**AVIS RELATIF À LA PROTECTION
CONTRE LES EVENTUELS EFFETS NOCIFS ET NUISANCES
PROVOQUÉS PAR LES RAYONNEMENTS NON IONISANTS
GÉNÉRÉS PAR DES ANTENNES ÉMETTRICES STATIONNAIRES**

Commune : LIEGE - Exploitant : PROXIMUS

Référence exploitant : 41BRB_00

Rapport n° 2073 / 2024

Figure 1 : Vue en plan des lieux de séjour et des points de contrôle

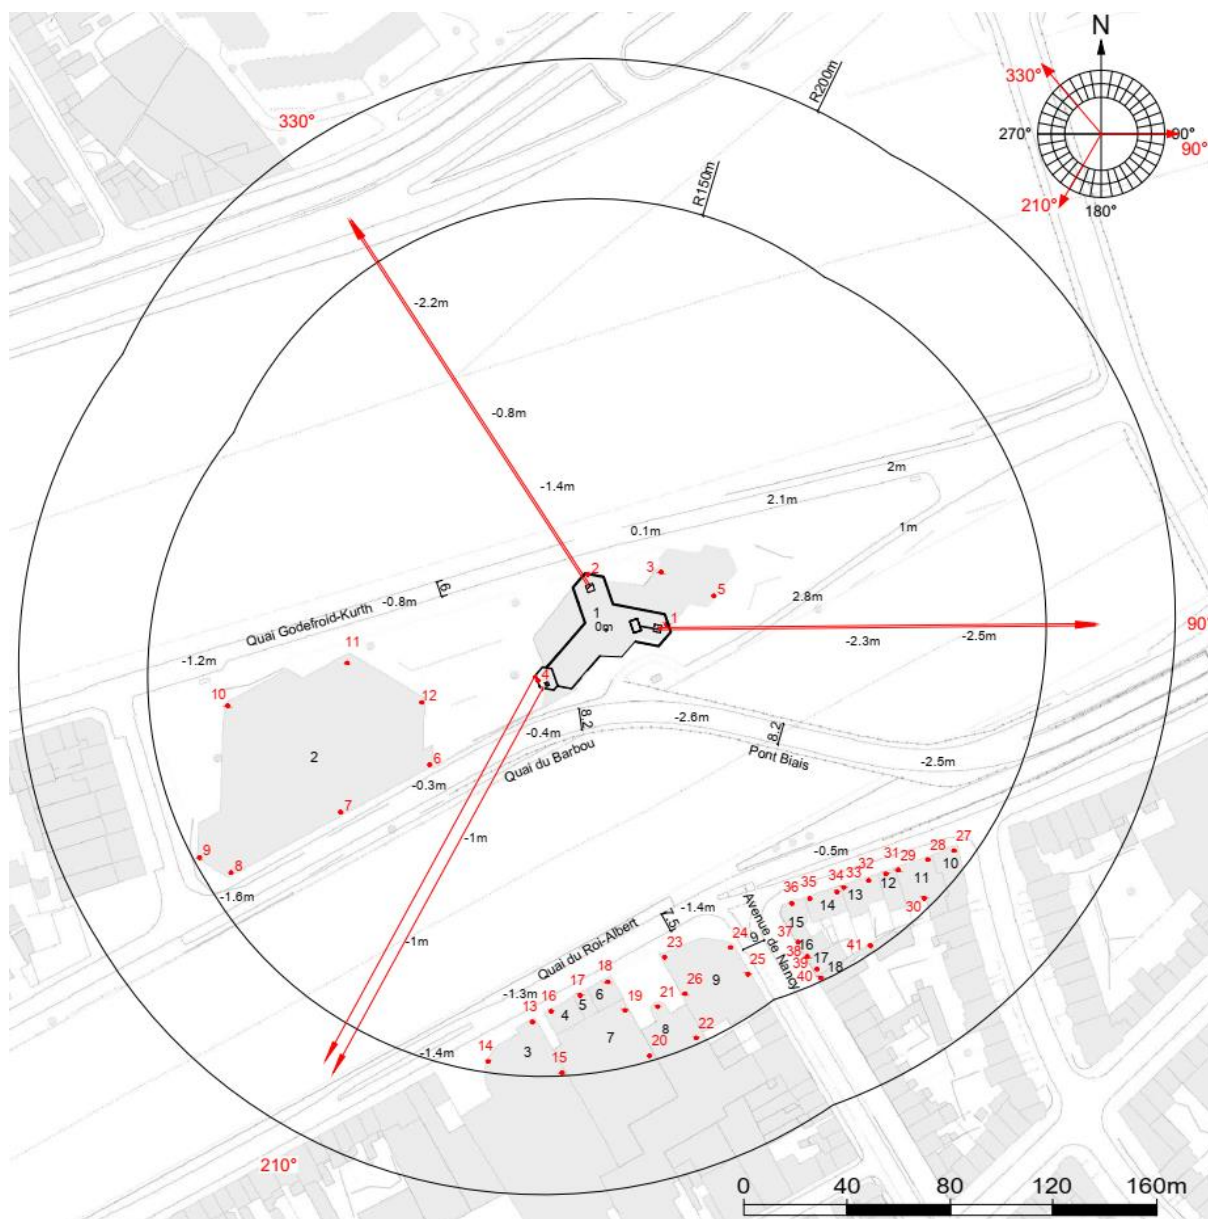
Les fréquences d'émission, la puissance rayonnée par chacune des antennes et leur gain permettent de déterminer le rayon de la zone à analyser. Tout dépassement de la limite par installation est exclu en dehors de cette zone. Le tableau 2 reprend les 35 LS² pour lesquels l'indice d'exposition est le plus élevé. Les différentes colonnes indiquent :

- le numéro du point de contrôle repris sur un des plans de la figure 1;
- le numéro du LS dans lequel se trouve le point de contrôle de la 1^{ère} colonne ;
- l'atténuation d'obstacle prise en compte pour le calcul de l'indice d'exposition dans le LS ;
- le résultat du calcul de l'indice d'exposition.

En ce qui concerne les antennes de l'installation mentionnées dans le tableau 1, la distance maximale à laquelle la limite pourrait être atteinte, à l'extérieur, est égale à 120,4 m. S'il n'y a pas de LS à une distance inférieure, les antennes respectent forcément la limite d'immission.

Dans le cas des LS situés à l'intérieur des bâtiments, une atténuation d'obstacle est prise en compte et il en résulte que la distance maximale à laquelle la limite pourrait être atteinte se réduit à 85,2 m.

Figure 2 : Vue en plan des installations d'antennes dans un rayon de 300 mètres autour de l'installation faisant l'objet de la demande d'avis

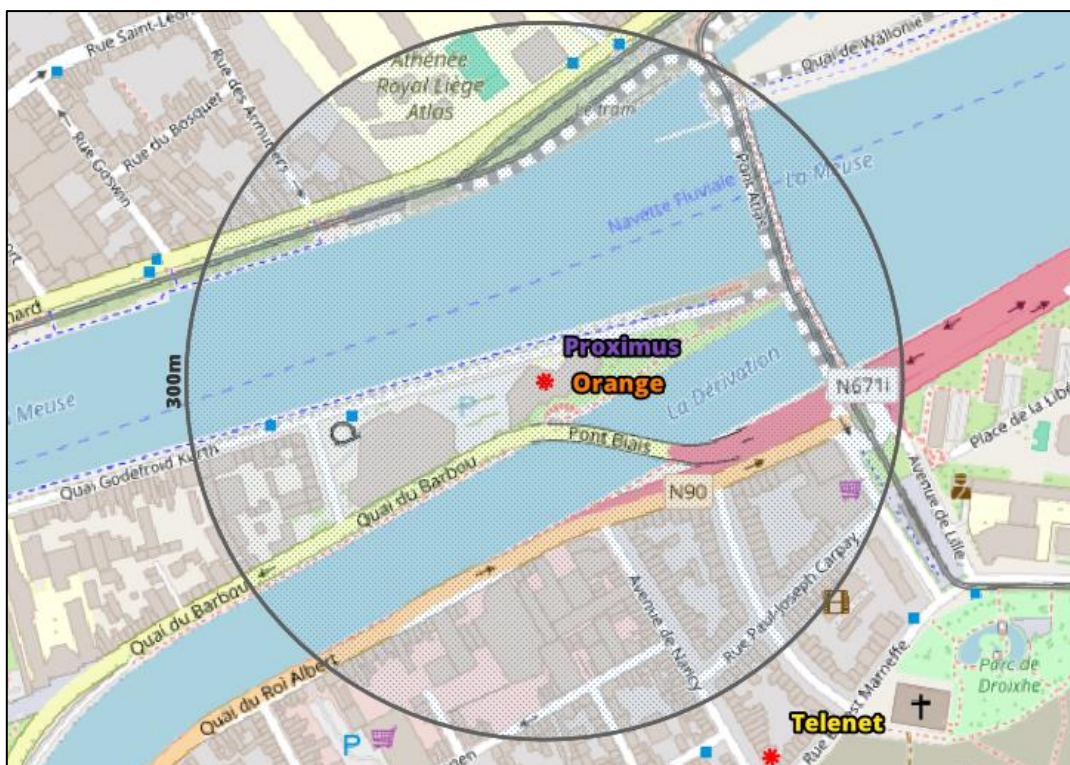
Le plan en projection verticale de la figure 2 indique la localisation des installations d'antennes émettrices stationnaires visées par le décret et situées dans un rayon de 300 mètres autour de l'installation référencée dans le paragraphe 2 et localisée au centre du cercle. Les données de localisation de ces antennes et les avis correspondant sont accessibles via le cadastre en ligne des antennes émettrices stationnaires⁶. Les installations prises en compte dans l'évaluation du respect de la limite cumulative sont les installations d'antennes émettrices déclarées en service par l'exploitant à la date du présent avis, à l'exception de l'installation référencée dans le paragraphe 2 et éventuellement d'autres installations ayant fait l'objet d'une demande d'avis à la même date et qui sont situées à l'intérieur de la zone de 300 mètres de rayon.

- a) il y a au plus 4 installations d'antennes émettrices stationnaires présentes dans la zone d'évaluation de 300 mètres de rayon représentée dans la figure 2, y inclus l'installation référencée dans le paragraphe 2 : la limite cumulative définie à l'article 4, §2 du décret est nécessairement respectée dans les lieux de séjour à l'intérieur de la zone d'évaluation de 300 mètres de rayon ;

- b) il y a exactement 5 installations d'antennes émettrices stationnaires présentes dans la zone d'évaluation de 300 mètres de rayon représentée dans la figure 2, y inclus l'installation référencée dans le paragraphe 2 et il existe, pour 3 ou 4 de ces installations, un avis attestant le respect de la limite abrogée de 3 V/m : la limite cumulative définie à l'article 4, §2 du décret est nécessairement respectée dans les lieux de séjour à l'intérieur de la zone d'évaluation de 300 mètres de rayon ;

- c) dans tous les autres cas, il a été vérifié que la limite cumulative définie à l'article 4, §2 du décret n'est pas dépassée dans les lieux de séjour sur base du nombre d'installations localisées dans la zone d'évaluation de 300 mètres de rayon représentée dans la figure 2, de leur localisation ainsi que des données inscrites dans la figure 1 et au paragraphe 4 du présent avis et dans les avis attestant le respect de la limite par installation ou de la limite abrogée de 3 V/m relatifs aux autres installations reprises dans la figure 2.

Compte tenu des considérations ci-dessus, il apparaît que l'intensité du rayonnement électromagnétique généré, dans les lieux de séjour situés dans un rayon de 300 mètres autour de l'installation référencée dans le paragraphe 2, par l'ensemble des antennes émettrices stationnaires de l'ensemble des exploitants du même site d'antennes émettrices stationnaires respecte la limite fixée à l'article 4, § 2 du décret.
